南京大學建築設計研究院有限公司
(建筑) 专业 设计变更单

设计	设计	刘飞	共 1 页	第 1 页
	专业负责	陈伟	变更编号	建变-17
	项目负责	陈伟	日期	2023-06-14
	项目经理	陈伟	审核	陈伟
建设单位	南京大学	校对	审核	陈伟
项目名称	南京大学西南楼修缮工程设计项目	项目编号	2018-017	
子 项

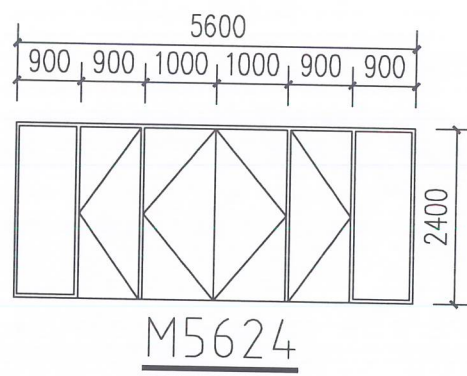
- 1、由于一层6轴-7轴交D轴处，原设计门M4023两侧顶上有管线穿过，现在门洞两侧增加200x200门垛，门垛构造柱做法及门大样详见下图。
以下空白
